United Energy, a.s.

„Nová parní kondenzační turbína s regulovaným odběrem“

VYSVĚTLENÍ, ZMĚNA NEBO DOPLNĚNÍ ZADÁVACÍ DOKUMENTACE III

Žádost o vysvětlení zadávací dokumentace č. 3 (obdržena dne 2. 11. 2022):

[SCAN TDS700 8735.pdf](#)

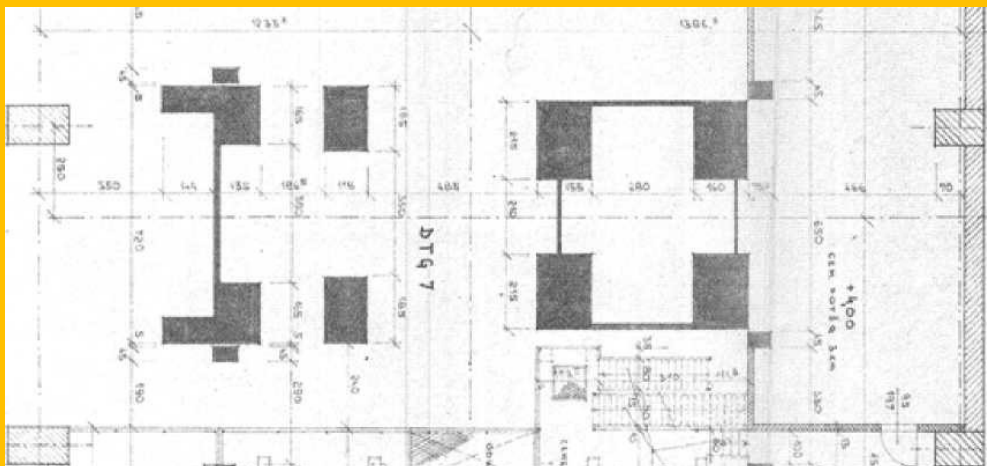
Prosím o doplnění stavebních podkladů. Stávající dokumentace je bohužel neúplná a výkresy se v geometrii základu TG7 neshodují – viz půdorys základu na úrovni +3,5 m:

- B.** Geometrie základu v uvedených schématech se liší. Podklad SCAN TDS700 8735.pdf je z dostupné dokumentace uložené v archivu United Energy, a.s a je v zadávací dokumentaci uveden společně s ostatními dohledanými původními podklady v Knize B/Stávající dokumenty/TG7_04_Stavba_TG7. Podklad uvedený v Knize B/Stávající dokumenty/TG7_02_Dispozice HVB je z dokumentace Požárně bezpečnostních řešení hlavního výrobního bloku, která byla vytvořena v roce 2016. Stavební podklady k tvaru základu TG 7, kotevní plán turbíny, zatěžovací plán, nebo statické výpočty a výkresy výztuží nejsou aktuálně k dispozici. V rámci realizace, v případě zájmu zhotovitele, bude možné nahlédnout do dostupné projektové dokumentace skutečného provedení jiného zadavatelem provozovaného TG.

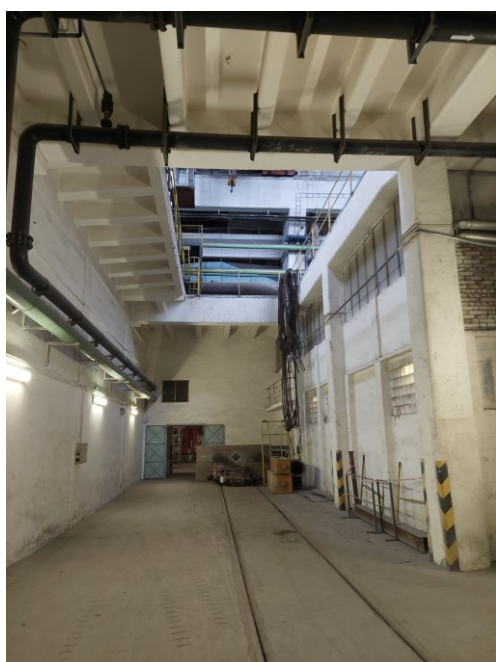
Kromě toho chybí data obsažená v těchto dokumentech:

Výkresy tvaru základu TG7 - zejména horní desky, včetně rozměrů jednotlivých prvků, otvorů prostupů, zakreslení kanálů atd.

Stávající **kotevní plán turbíny** se zakreslením polohy stávajících kotevních šroubů, příp. stávajících kozlíků a základových desek - k základu TG 7 **nebo k jinému základu** se stejným instalovaným strojem

Stávající **zatěžovací plán** k základu TG 7 **nebo k jinému základu** se stejným instalovaným strojem

Statický výpočet a výkresy výztuže k základu TG 7 nebo k jinému základu se stejným instalovaným strojem
